dotyczy: postępowania prowadzonego w trybie przetargu nieograniczonego o szacunkowej wartości zamówienia przekraczającej kwotę określoną w przepisach wydanych na podstawie art. 3 ustawy Pzp. na „ DOSTAWĘ WYROBÓW MEDYCZNYCH JEDNORAZOWEGO UŻYTKU”.

**WYJAŚNIENIA TREŚCI SWZ**

### Pytanie nr 2

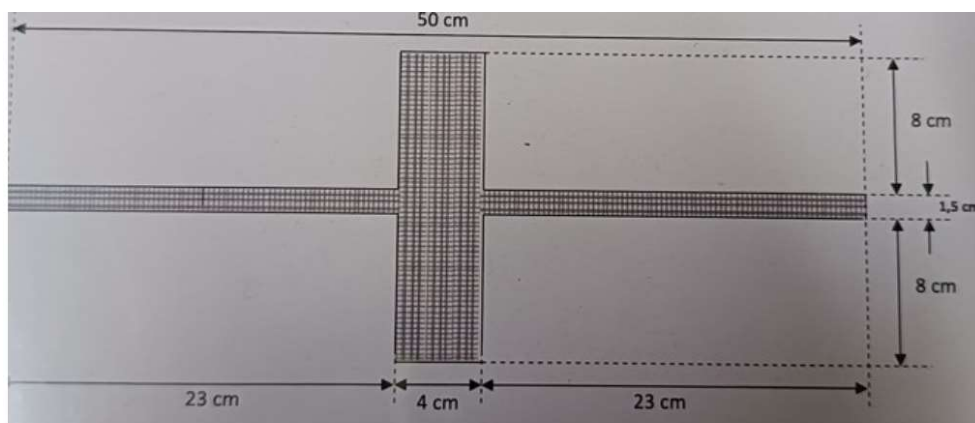
Czy Zamawiający dopuści do przetargu w części nr 101

- **poz. 1**  
Implant siatkowy stosowany w uroinekologii, polipropylenowy, niewchłaniający, gwarantujący niskie ryzyko obkurczenia implantu. Powierzchnia makroporów 1,25mm, gramatura 45g/m<sup>2</sup>, laserowo cięty o atraumatycznych brzegach, długość siatki 50cm. Szerokość ramion siatki 1,5cm, wymiary elementu podtrzymującego w środkowej części siatki tzw. „języka” 8cm x 4cm. Implant stosowany w przypadku obniżenia narządów w przedziale centralnym/lub szczytowym, centralne cystocele, hysteroccele, wypadanie macicy, obniżenie pochwy po histerektomii, również w stopniu IV.

**Odpowiedź: Zamawiający nie dopuszcza.**
